პროექტის კორექტირება არ შეხებია კოეფიციენტების განმსაზღვრელ ფართებს და არც საერთო ფართობს. ყველა საანგარიშო ფართობი დარჩა უცვლელი, შეიცვალა მხოლოდ განაშენიანების ფართობი (1522.98კვმ-ის ნაცვლად გახდა 1514.97კვმ), მისი ცვლილება გამოიწვია ქუჩის მხრიდან კიბის საფეხურების შემცირებამ (6 საფეხურის ნაცვლად გახდა 4 საფეხური) და შესაბამისად შეიცვალა მიწის ნიშნულის მაჩვენებელი (-0.90-ის ნაცვლად გახდა -0.60)

კორექტირების შედეგად შეიცვალა:

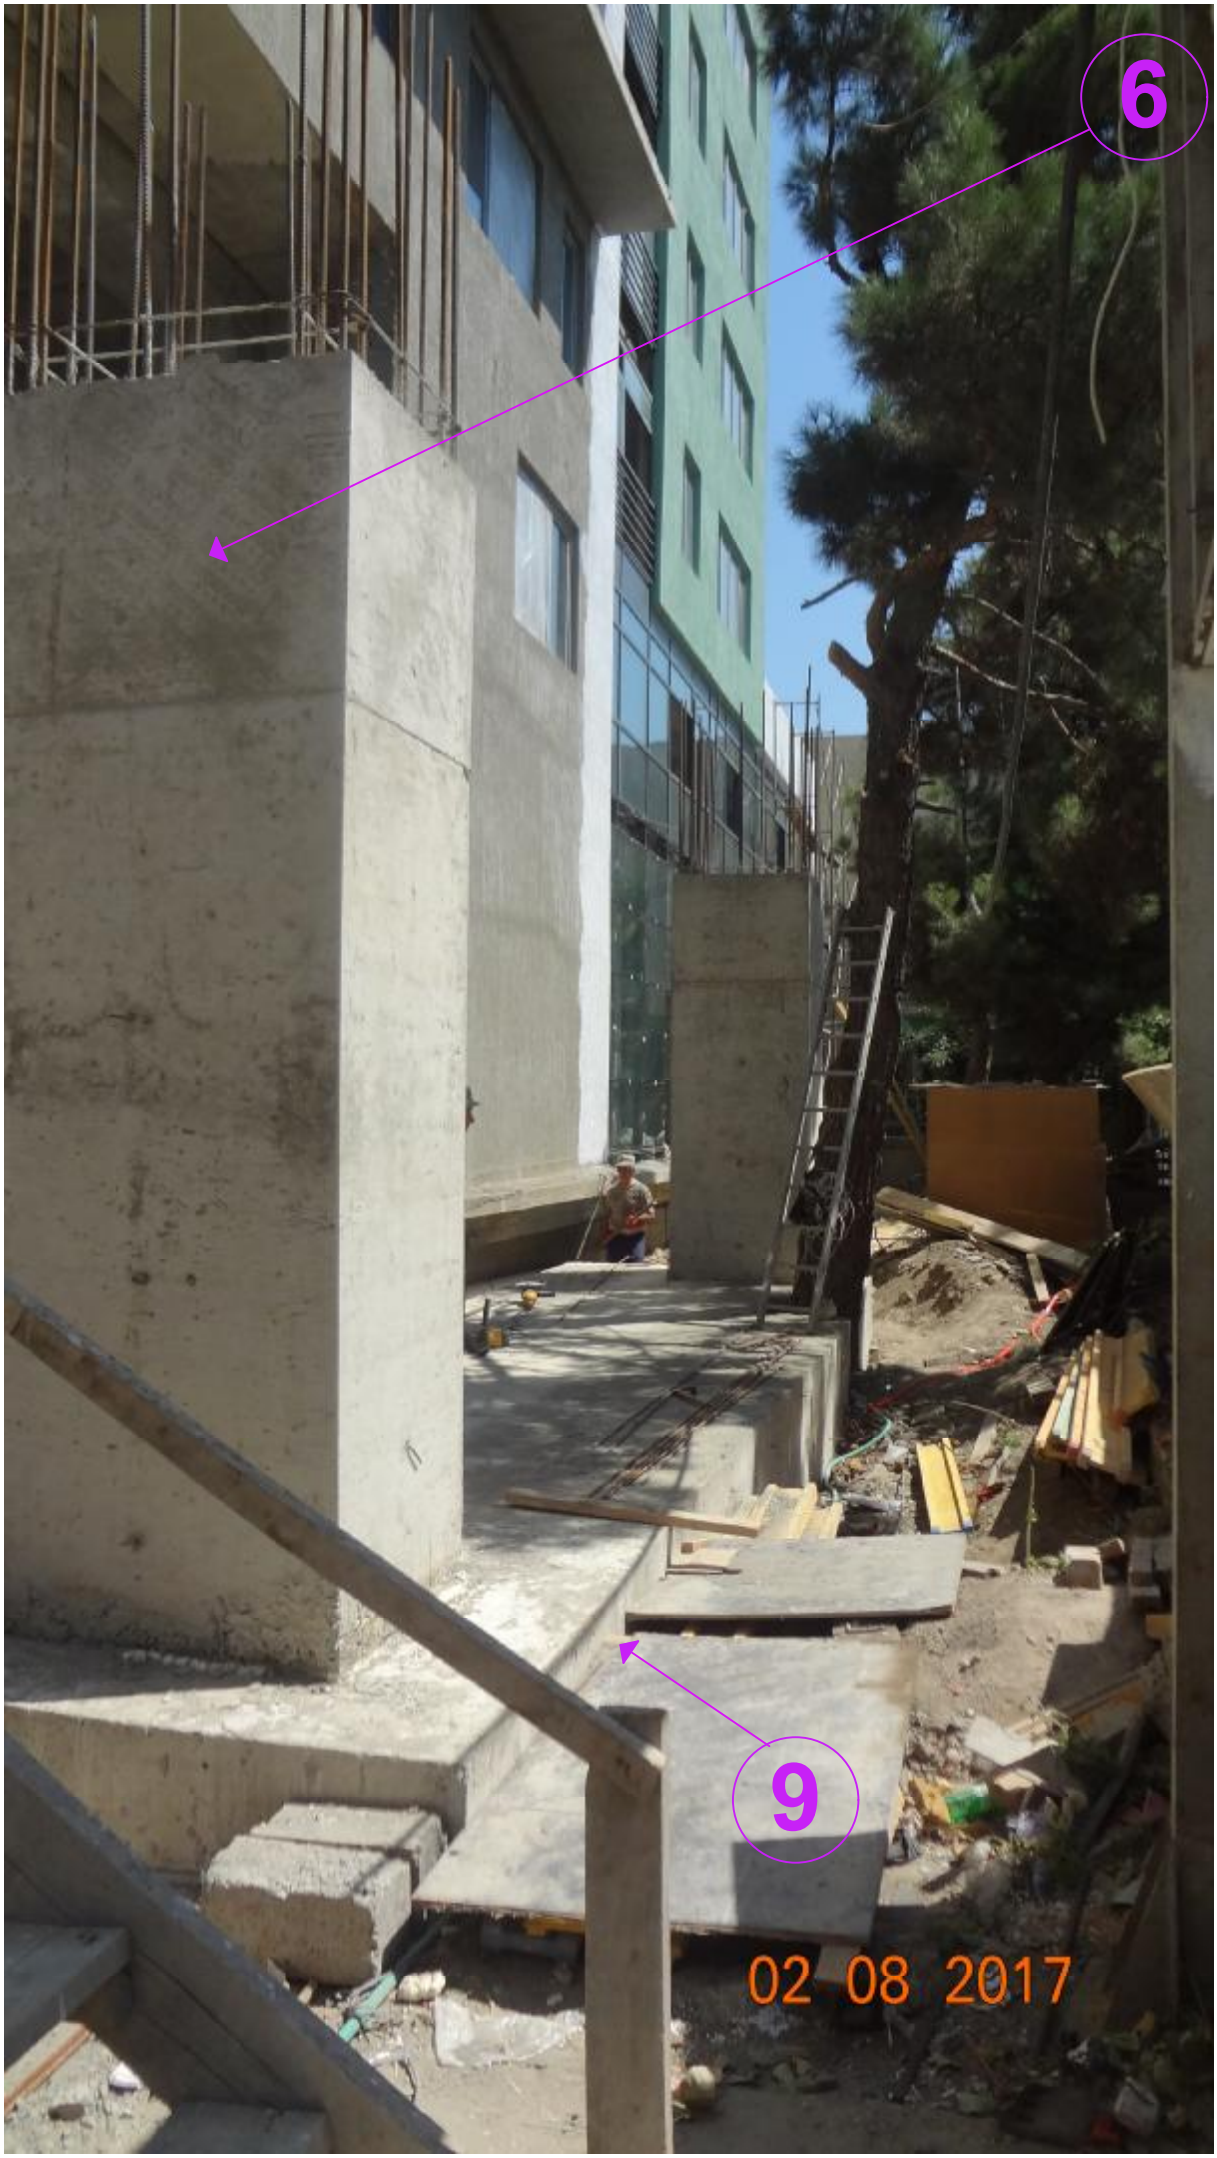
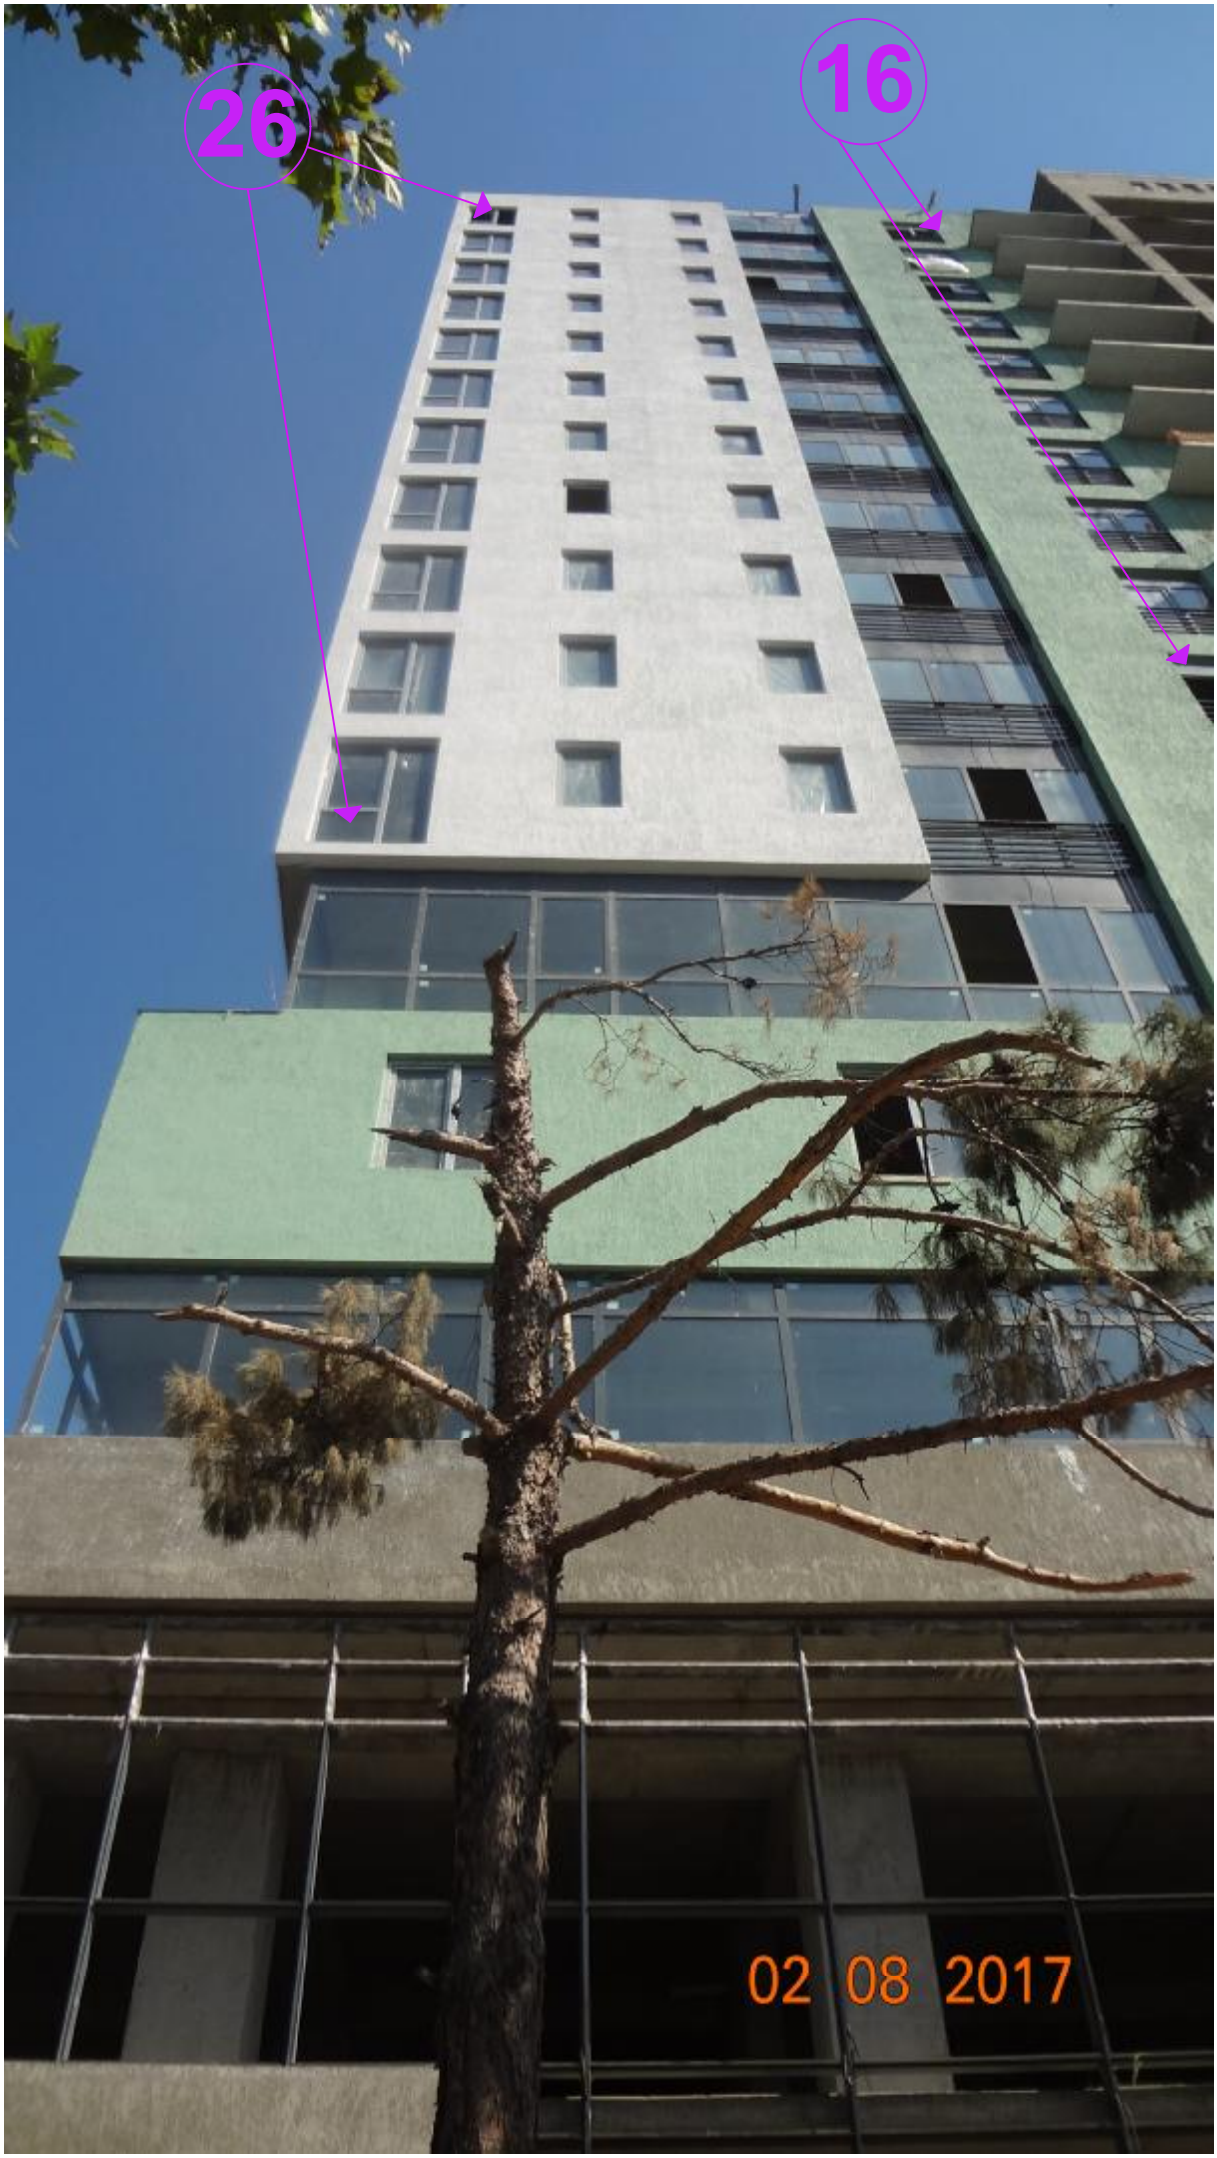
1. მე-16 სართულზე გაერთიანდა ორი ფანჯარა 8 და 9 ღერძებს შორის, ე ღერძის გასწვრივ.

2. მე-16 სართულზე შეიცვალა კარფანჯრების ფორმები აღერძის გასწვრივ 8 ღერძიდან 10 ღერძამდე და ა და ბ ღერძებს შორის 11 ღერძის გაყოლებაზე.

3. მე-16 სართულზე მოეწყო ლითონის სახელური კედლის მოაჯირზე.

4. მე-14 სართულიდან მე-2 სართულის ჩათვლით კედლის მოაჯირი შეიცვალა ლითონის მოაჯირით ე -დ და 6 ღერძებს შორის.

5. ცენტრალური შესასვლელში სამი კარის ნაცვლად გაკეთდა 2 კარი 7 და 8 ღერძებს შორის ბ ღერძზე.

6.მთავარი შესასვლელის თაღი შეიცვალა გეგმაში გაბარიტებში 7 და 7 ღერძებში;

7. მე-2 სართულზე კედლის ნაცვლად მოეწყო ვიტრაჟი 7 და 8 ღერძებში;

8. მე-16 სართულზე გ და დ და 5-6 ღერძებში არსებული კარი გაგანიერდა და 110 სმ-ით

9. მიწის დონე გაუთანაბრდა ტეროტუარის დონეს და კიბე გახდა 4 საფეხურიანი 6 -ის ნაცვლად;

10.ტექნიკურ სართულს დაემატა კარი მე-7 ღერძზე ე და გ ღერძებს შორის;

11. ტექნიკურ სართულზე მე-9 ღრძზზე ბ ღერძთან დაემატა მცირე ზომის ფანჯარა;

12. ტექნიკურ სართულზე ლიფტის სამანქანოში გაუქმდა საფეხურები და გაჩნდა ორი დონე, 55.20 და 54.00;

13.შეიცვალა რკინის აივნის მოაჯირის ფორმა ყველა სართულზე;

14. მე-6 და მე-9 ღერძებში აივნის ძირის შუბლის სიმაღლე შემცირდა იყო 40 სმ გახდა 20 სმ;

15. მე-16 სართულზე აივანი მე-6 და მე-7 ღერძებში გადაიხურა საჩრდილობელით;

16. ფასადებზე დაკორექტირდა ვიტრაჟების და ფანჯრების ზომები, ზედა თავი იწყება რიგელის ძირიდან. კარის თავზე ყველგან დაემატა ფრამუგა;

17. შიდა ეზო დაიყო რამოდენიმე სივრცედ და მათშორის მოეწყო გამყოფი კედელი 180 სმ სიმაღლის;

18. მთავარი შესასვლელის თაღი მოპირკეთდება ბაზალტის დიდი ზომის ფილებით, უხილავი ნაკერით;

19. ტექნიკურ სართულზე მე-7 და მე-8 ღერძებს შორის ფანჯრები დაპატარავდა სიმაღლეში;

20. -3.000 ნიშნულზე გ და დ ღერძებში ამოშენდა კარის ღიობი;

21. -3.000 ნიშნულზე 2-4 და ა -ბ ღერძებში მოეწყობა ავტოსადგომის ასაწევი კარი;

22. 0.000 ნიშნულზე პანდუსის ქანობი შემცირდა 6% დან 4% მდე მიწის ნიშნულის ცვლილების გამო;

23. 0.000 ნიშნულზე 7-8 და ე ღერძზე გაიზარდა კიბის სიგანე 20სმ-ით;

24. 0.000 ნიშნულზე შეიცვალა სავენტილაციო შახტის ადგილი;

25. 0.000 ნიშნულზე გ ღერძთან დაემატა 2 მცირე ზომის ფანჯარა;

26. მე-6-16 სართულებზე 4 და ა ღერძთან ვიტრაჟის ნახატი შეიცვალა სარკისებურად;
